# 第34回研究会の主な指摘事項 に関するWGでの検討結果

2010年1月22日  
料金サービス課

# 「長期増分費用モデル研究会」

## 報告書(案)

図2-1 現行モデルと変更後の加入電話の回線数算定方法の変更

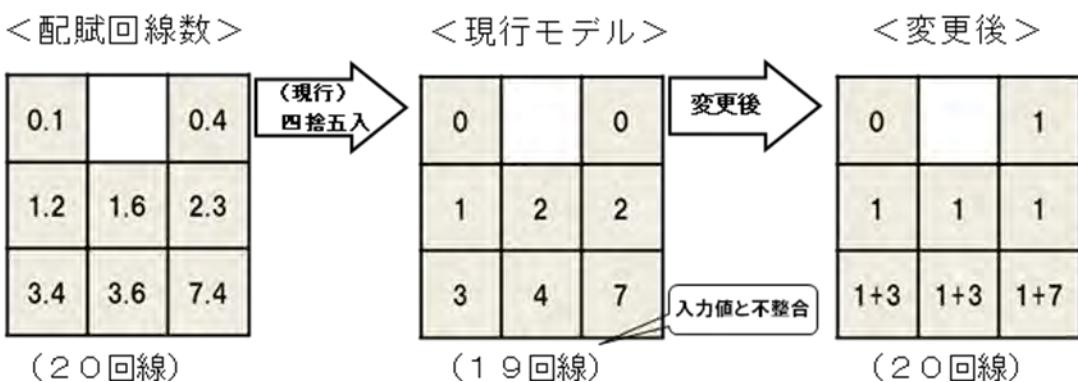
この結果から、現行ロジックで割り付け後の値が 0 より大きく 0.5 未満と算出されるメッシュについて全て 1 へと切上げることは、回線数が少ないメッシュでの過大評価につながる可能性があることから不適切であるとの指摘がなされた。

回線数が存在するメッシュにおいて小さいメッシュから順に確定していくロジックの変更については、場合によっては世帯数・従業者数が一番多いメッシュに一番多く回線が配賦されない可能性があるなど、実態との乖離が現行モデルよ

りも大きくなる恐れがあるとの指摘がなされた。

上記の問題を解決するために検討した結果、まず、2)のロジックを踏まえ、割り付け後の回線数が0.2以上の全メッシュに1回線を確定する。その後、残った回線数を需要の大きいメッシュから順に切上げを行うことで確定し、収容ビルごとの全メッシュの回線数の合計が入力値と一致した時点で終了とすることが適当である(図2-1)。

更に、割り付け後の回線数が0.2以上の全メッシュに1回線を確定し、残った回線数を需要の大きいメッシュから順に切上げを行うことで確定し、収容ビルごとの回線数の合計が入力値と一致した時点で算定を終える方法に変更することとする。

図2-2 現行モデルにおける加入者交換機の収容制限について

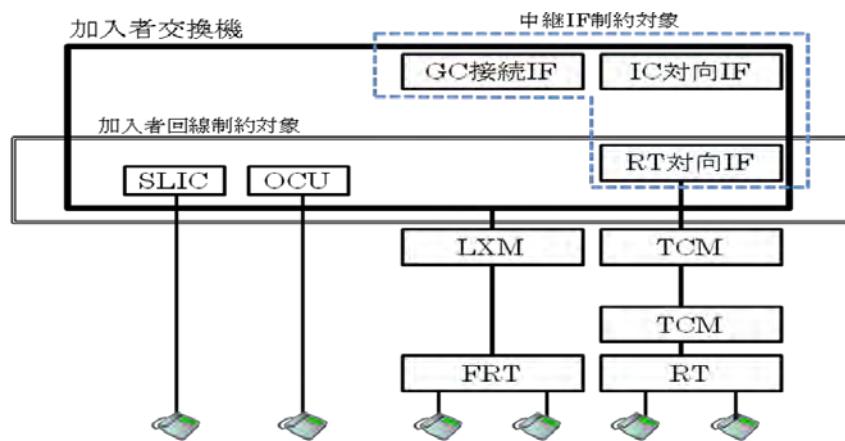
エ)に関しては、GC と FRT の接続は、現行モデルでも加入者回線数制限で考慮されており、中継 IF 数制限を考慮に加えることで、モデルの精度向上は見込

めないとの意見が示された。また、中継 IF 数制限を加えることとした場合には、FRT 収容限界を現行の加入者回線数制限から中継 IF 数制限に移行するなど新たな制限設定と整合の取れた GC の最大中継 IF 数の再算出を同時に実行すべきである、などの意見があった。

これらの意見に関しては、FRT 収容限界を変更する場合も、新たな制限設定と整合の取れた GC の最大中継 IF 数を再算定する場合についても、GC のスペックやユニット単価の変更等について再検討する必要があるが、今回のモデル見直しでは時間的制約もあるため、このような抜本的な見直しは今後モデルを大幅に改修する必要が生じた際に長期間をかけて精査すべき課題であり、今回は見送るべきである。

図2-3 平成20年度末実績によるGCとRTの創設費の分界点

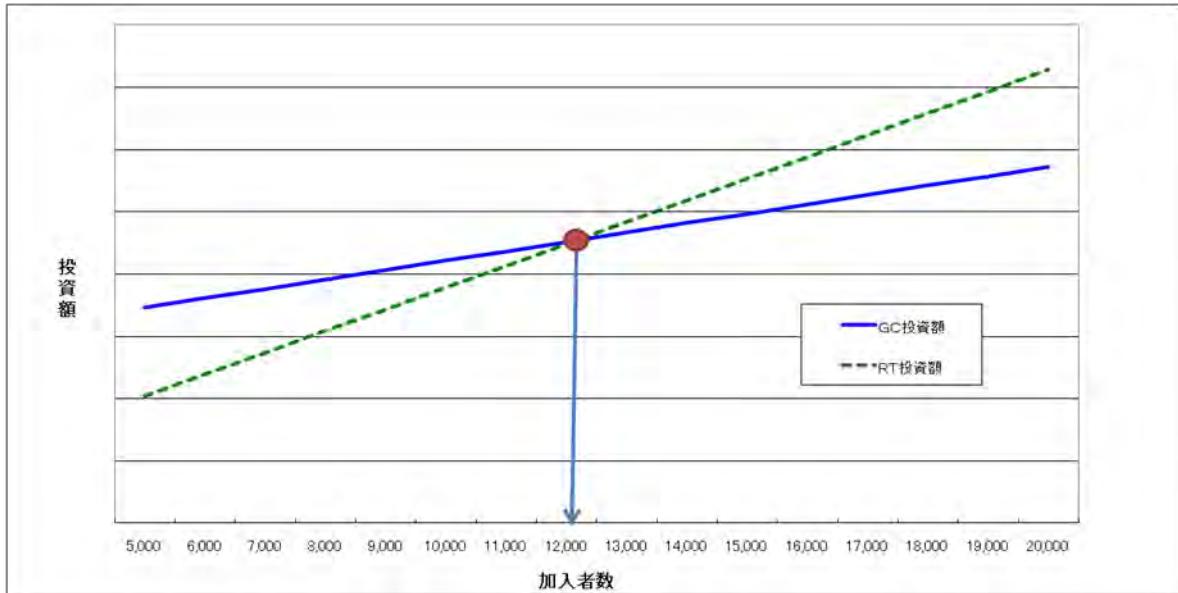
- …GC/RTの設置基準(閾値)を、総コストが最小となる値(例えば17,000)に見直すことについて。  
→GC交換機のスペックやユニット単価の変更等が必要であり、モデルの抜本的な見直しについても検討する必要が出てくることから、コストミニマムな閾値に変更することは、今回のモデル改修では困難。
- これまでのモデルの整理を踏襲して、GC/RTの設置基準(閾値)を最新のデータを用いた値に更新する。具体的には、第3回合同WGでNTT東西から提出された見直し値(12,000～13,000)を精査して、これを採用すべき。

- 事務局による精査の結果、最新のデータ(平成20年度末実績によるGCとRTの創設費の分界点)に基づき、当該閾値を“12,000”に見直すことで合意。
- また、これと併せて、GC/RTの設置基準と同様の閾値である『MA当たりRT収容最大回線数』についても“10,000”から“12,000”に見直すことで合意。

オ)に関しては、現行モデルの閾値 10,000 回線は GC と RT の創設費から求めている。この考え方を踏襲し、最新のデータを用いて算出した結果である 12,000 回線を採用することが適当でないかとの考え方が示された(図2-3)。

この閾値の見直し方法は、現行モデルの整理を踏襲しているため、加入者交換機のスペックやユニット単価等を見直す必要はなく、当該閾値を最新の値に更新することでモデルの精緻化が図られることから、上記 12,000 回線を当該閾値として採用することが適当である。

図2-4 実際ネットワークと提案されたモデルへの適用方法

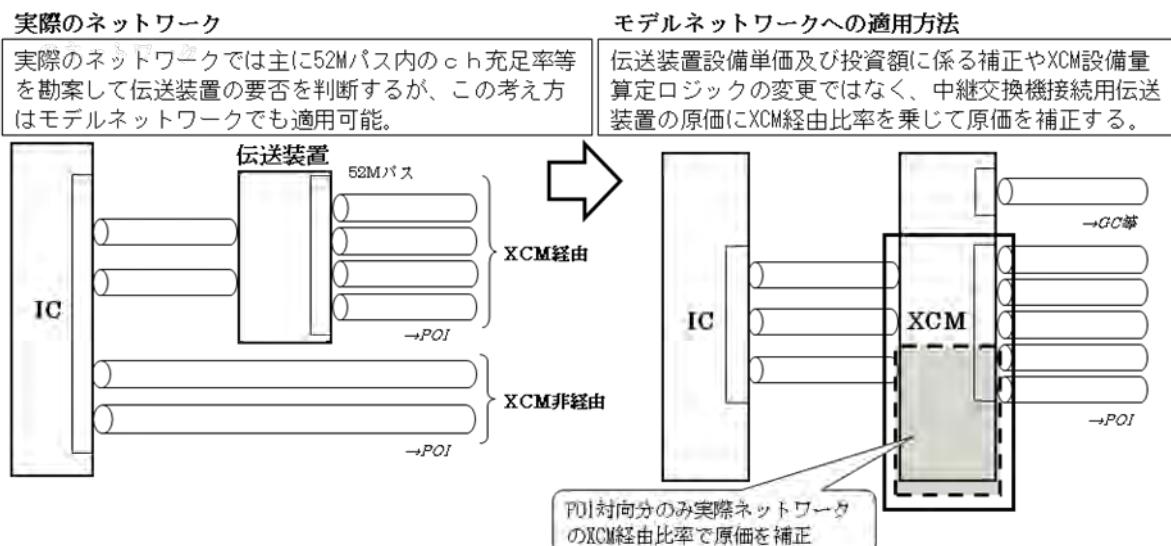
ア) XCM 経由比率を定義し、接続回線の実態調査により具体的な値を決定した後に、中継交換機接続用伝送装置の原価に XCM 経由比率を乗じて、原価を直接補正する(伝送装置設備単価及び投資額に係る補正やネットワークモジュールにおける XCM 設備量算定ロジックの変更ではなく、最終的な出力結果であるアンバンドル要素単位コストに対して補正する。)(図2-4)。

ア)の提案による方法は、モデルの出力値(原価)を補正する趣旨のものであるため、モデル改修によるものではなく、いわばプライシングの議論とならざるを得ないが、「プライシングの議論には立ち入らない」という研究会の趣旨から提案の取り下げがなされたことを受け、取り扱わないこととした。

以上より、中継交換機接続用伝送装置の改修については行わないこととする。

図2-6 ADM10G の構成図

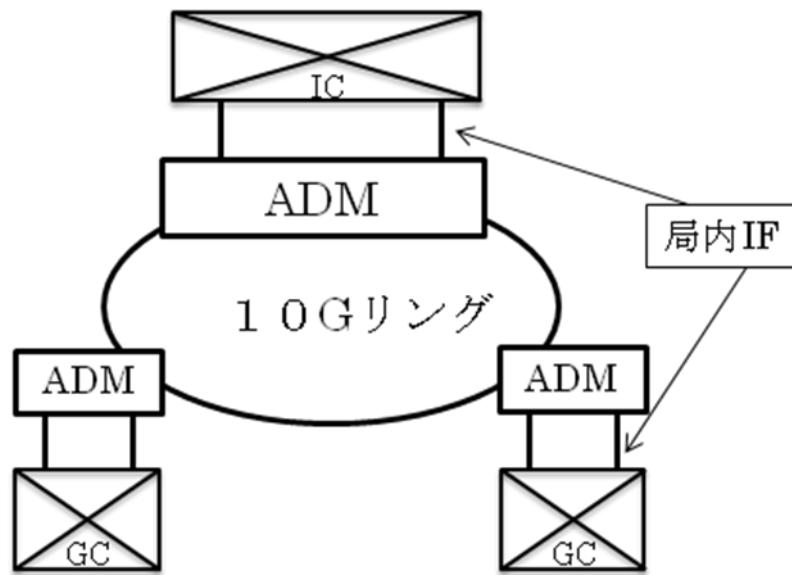
2) GC、IC の接続に関しては、現行モデルにおいて 52M パス単位で設備量等を算定していることから考えて、ADM の局内 IF は 52MIF にすべきか、実際のネットワークの使用実態を反映して 156MIF とすべきかについて(図2-6)

局内 IF については、実際のネットワークにおいても 156MIF が主流である。そのため、モデルにおいても局内 IF について 156MIF を使用することが適当である。

以上より、現在の GC-IC 間の伝送装置における ADM の経済比較の対象に 10G を加えることとする。その際の局内 IF については実際のネットワークでの使用が主流となっている 156MIF を使用することとする。

図2-8 FRT-GC 伝送路の増分コスト

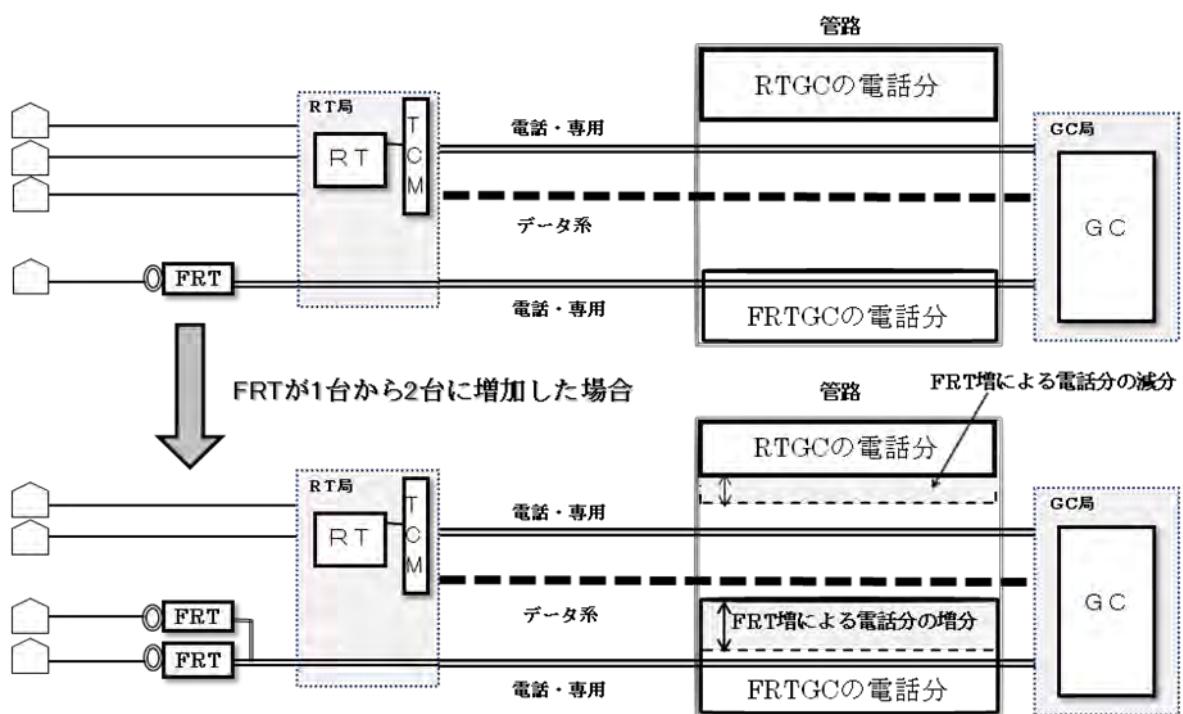
イ)の提案に関しては、そもそも土木設備等コストがFRTの台数に影響を受けないことが現行モデルからは検証不可能であることに加え、仮にデータ系を含めたネットワーク全体でみた場合には、土木設備等コストはFRT設置数に影響されないと仮定しても、電話分に配賦される管路コストは、FRT設置数により増減するため、FRT-GC間伝送路コストから土木設備等コストを控除する必要はないとの意見があった(図2-8)。

これらの提案及び意見について検討した結果、現行モデルの整理に基づき、土木設備等コストはFRT設置数による増分費用と考えることが適当であるとの結論が得られたことから、FRT-GC間伝送路コストから土木設備等コストを控除する必要はなく、現行モデルの整理に基づき中継伝送路設備年経費の再算定を行うことが適当である。

以上より、FRTを設置する際の経済比較に用いる中継伝送路設備年経費については、土木設備等のコストを含めて算出することとし、入力値と出力値の乖離を生じないよう算定し直した結果、現行の500万円から1,000万円に変更することとする。

図2-12 固定的費用=0を回帰式の制約条件として算出

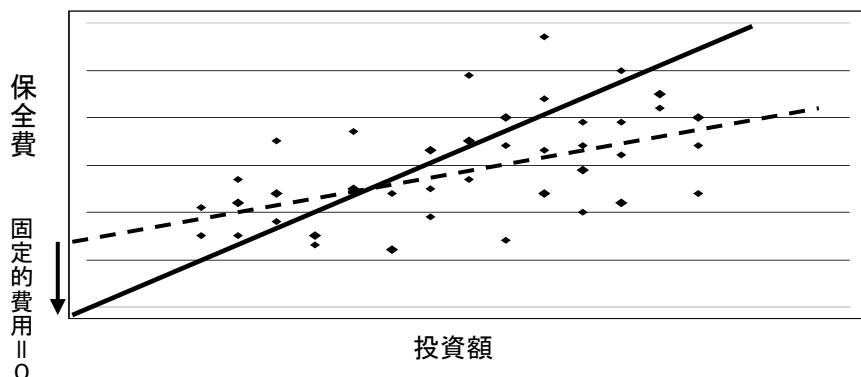
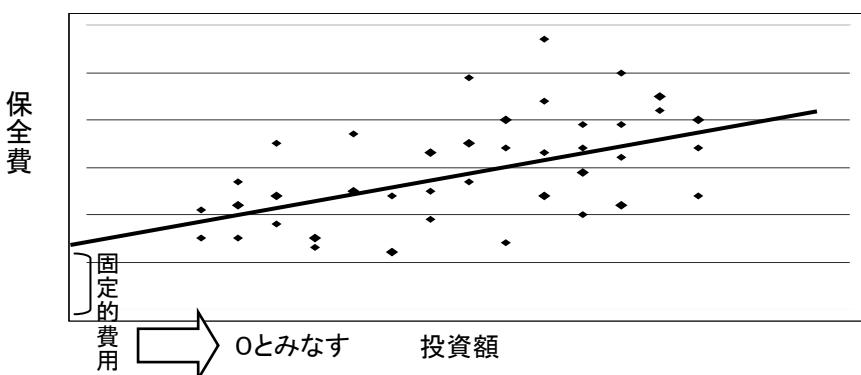
ア) 加入者交換機施設保全費に固定的費用は存在しないという前提に立ち、加入者交換機施設保全費の算定を行う。

具体的には、固定的費用=0を回帰式の制約条件とした回帰分析を行う(図2-12)。もしくは、現行の回帰分析を行った後に、固定的費用を0円とみなし、投資額帰納分である回帰直線の傾きはそのまま使用する(図2-13)。

図2-16 直線回帰(上)と二次関数(下)による回帰と投資額が小さい領域での残差

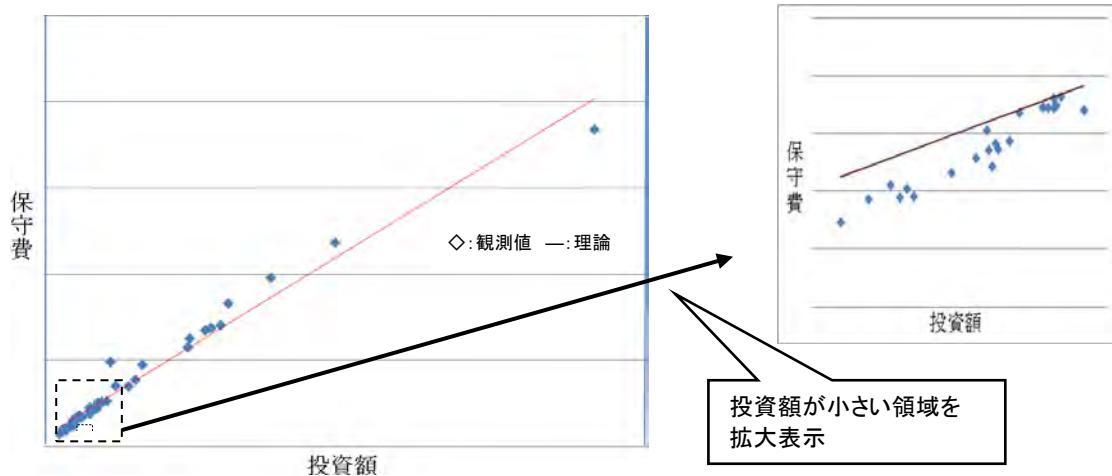
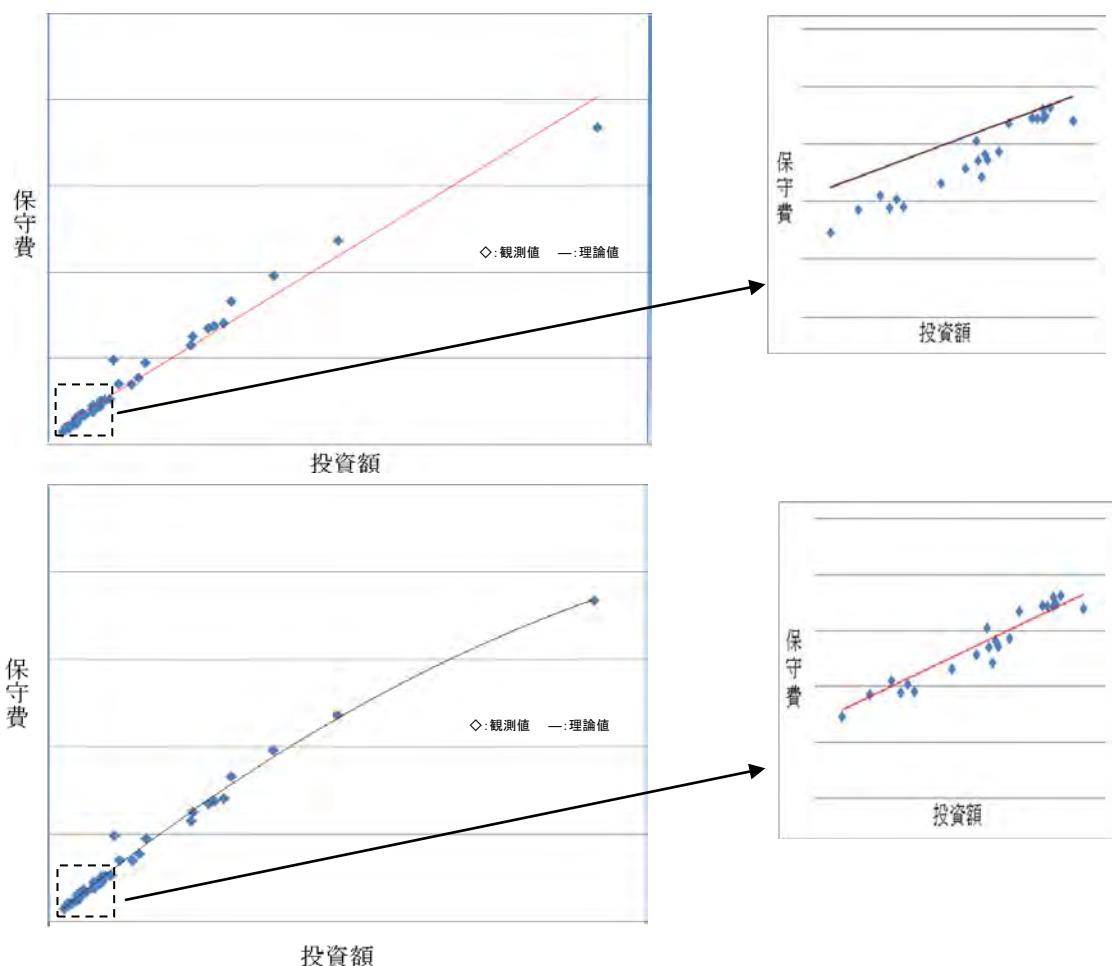
イ) 固定的費用は存在するとした場合でも、現行の直線回帰による算出方法は、決定係数は高いが、残差<sup>11</sup>に一定の傾向(具体的には、投資額の小さい領域で残差が一様に負の値を示す傾向)がみられるなどの問題点が存在する(図2-14)。

イ)の提案に関して、現行の直接回帰による残差の問題を解消するために、二次関数による回帰に変更することが適當である(図2-16)。また、この方法によれば、定性的にも上に凸の関数となるため、規模の経済効果を表現していると解釈できる。

以上より、加入者交換機施設保全費の固定的費用については、回帰方法を現行の直線回帰から二次関数による回帰に変更することとし、切片を固定的費用とみなすこととする。

図2-15 加入者交換機施設保全費における主な固定的費用について

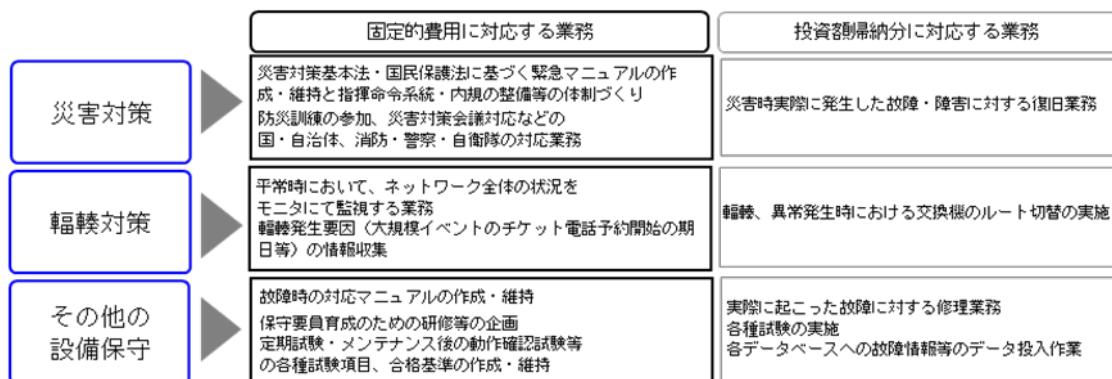
ア)の提案に関して、加入者交換機施設保全費に固定的費用が存在するかどうかについて検討したところ、図2-15の項目のとおり災害対策、輻輳対策、その他設備保守等に係わる費用には、固定的費用が含まれているとの意見があった。
